SERVICE INFO – INA 0047

Ремъчен обтегач 534 0062 20 в 534 0340 10 за Mercedes Actros

Снимка 1: 534 0062 20 (заменена конструкция)

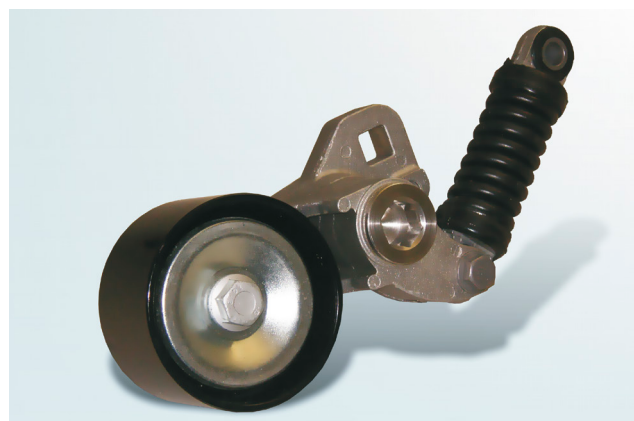
Ремъчен обтегач 534 0062 20 (снимка 1) вече не се доставя и е заменено от позицията #.534 0340 10 (снимка 2).

Фундаменталните разлики между двете конструкции са нова отклоняваща ремъчна ролка с подобрени работни характеристики и модифицирана екранираща плочка.
